Fylkisvegur 6, íþróttasvæði Fylkis

Að lokinni auglýsingu er lögð fram að nýju tillaga Erum arkitekta, dags. 19. janúar 2017, að breytingu á deiliskipulagi Íþróttasvæðis Fylkis að Fylkisvegi 6. Í breytingunni felst að fyrirhugað er að setja fjögur 24,4 metra há ljósmöstur við keppnisvöll til að lýsa upp völlinn, merkt C1 á uppdrætti. Einnig er lagt fram bréf Gunnars Viggóssonar vegna lýsingar á gervigrasvelli Fylkis, dags. 18. janúar 2017. Tillagan var auglýst frá 15. febrúar til og með 1. maí 2017. Eftirtaldir sendu athugasemdir: Bryndís Guðjónsdóttir og Óskar Reykdalsson, dags. 12. apríl 2017, Magnús Magnúson, dags. 23. apríl 2017, Krístrún Guðbergsdóttir, dags. 25. apríl 2017, Ester Harðardóttir, dags. 27. apríl 2017, Bryndís Guðjónsdóttir og Óskar Reykdalsson, dags. 27. apríl 2017, íbúar við Brekkubæ tölvupóstur, ásamt undirrituðu skjali og skýringarmyndum með texta, dags. 28. apríl 2017 og Hermann Stefánsson og Elín Harðardóttir, dags. 1. maí 2017 ásamt fylgiskjölum frá íbúum Brekkubæjar. Einnig er lagt fram lýsingarplan, dags. 28. ágúst 2017, umgengisreglur við keppnisvöll, ódags. og lagfærður uppdr. Erum arkitekta, dags. 19. janúar 2017, br. 13 október 2017. Einnig er lögð f

Skýringarmynd 3 af 7

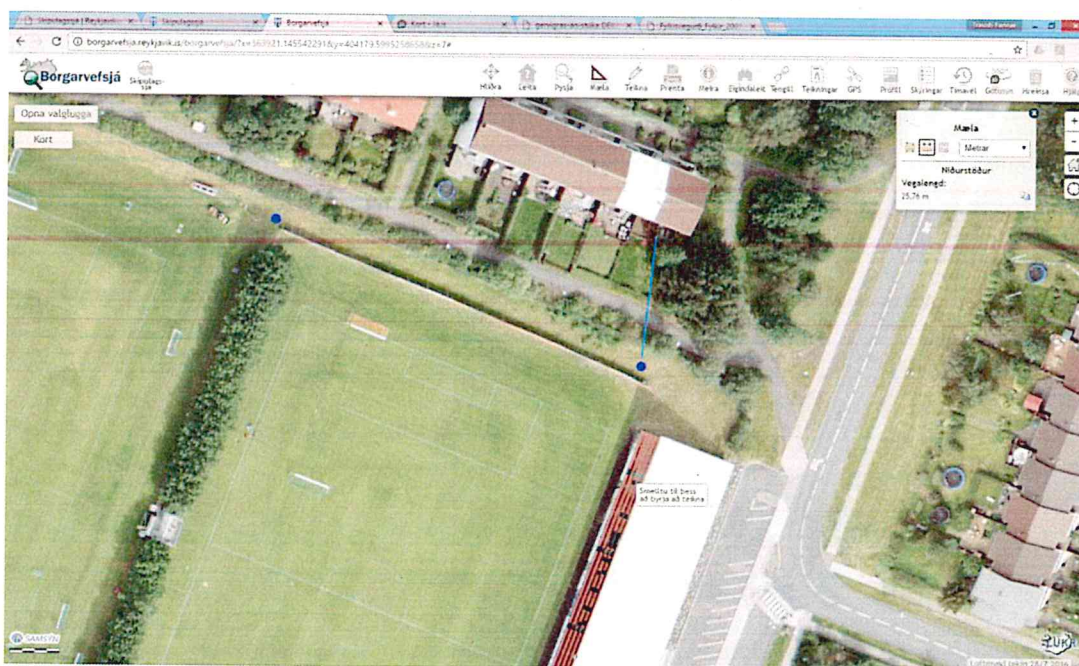
Þá verða garðarnir við lengjurnar tvær baðaðir fljóðljósum, eins og glöggt má sjá af myndinni, sbr. einnig skýringarmynd 3.

Skýringarmynd 4 af 7

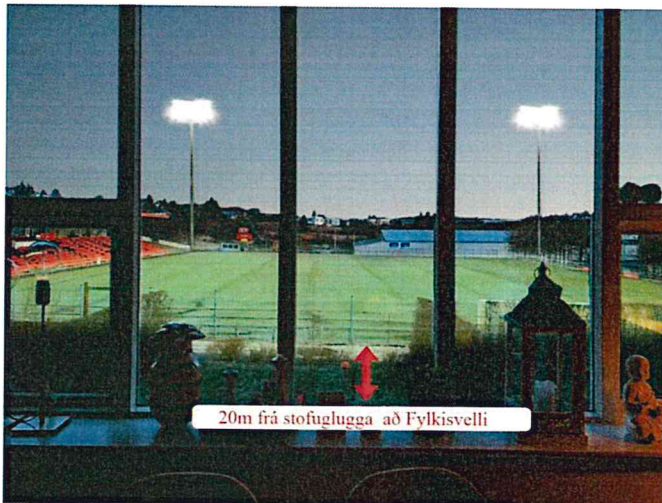
Á myndinni hér til hliðar má sjá ljósmastur við norð-austur horn keppnisvallar. Gera má ráð fyrir, miðað við skipulagsuppdrátt, að um 6-7 metrar verði frá staur að lóðarmörkum. Ekki verður með góðu móti séð nein leið til að þetta ljós verði hægt að skerma af frá íbúðunum eða gördum sem þeim fylgja.

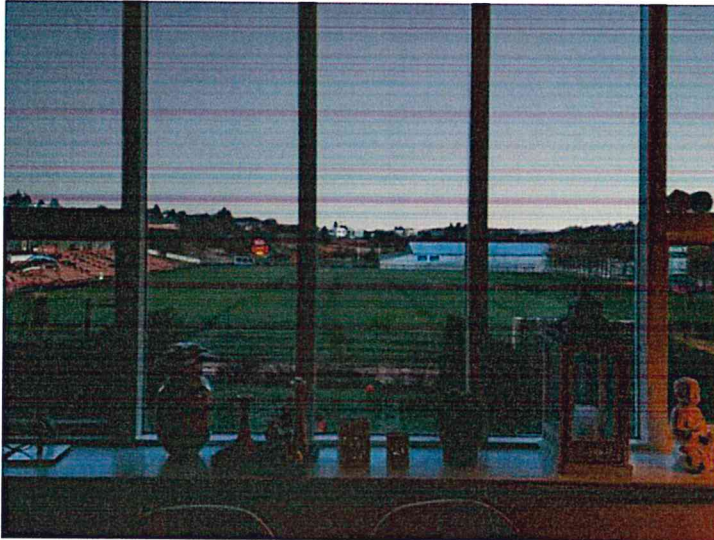
Hér er tölvuteikning af útsýninu úr stofuglugga í Brekkubæ 33 (miðju í eystri raðhúsalengju) með ljósmöstrum í gangi. Ljós-magni er hvergi lýst í skipulagsgögnum. Hér er því um líklega ágiskun að ræða, að teknu tilliti til sambærilegra mannvirkja annars staðar á höfuðborgarsvæðinu.

Skýringarmynd 7 af 7

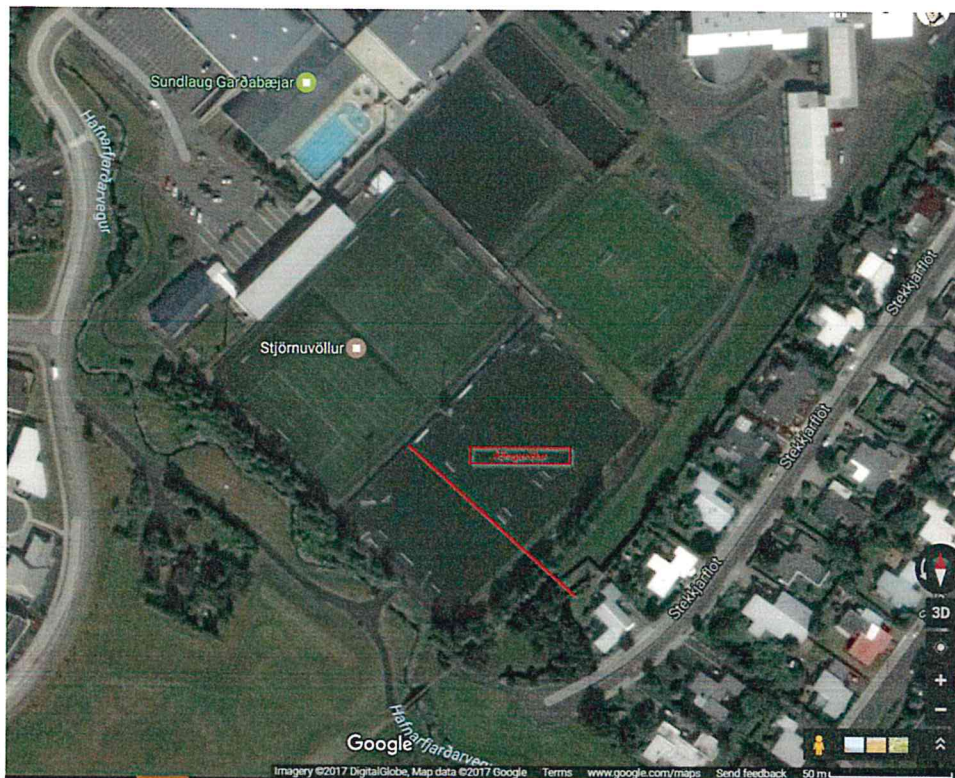
Til samanburðar er hér mynd af fjarlægð íbúðarhúsa frá æfingavelli Stjörnunnar í Garðabæ. Samkvæmt okkar upplýsingum er minni lýsing og lægri möstur á þeim æfingavelli en sú keppnislýsing sem fyrirhuguð er á keppnisvelli Fylkis.
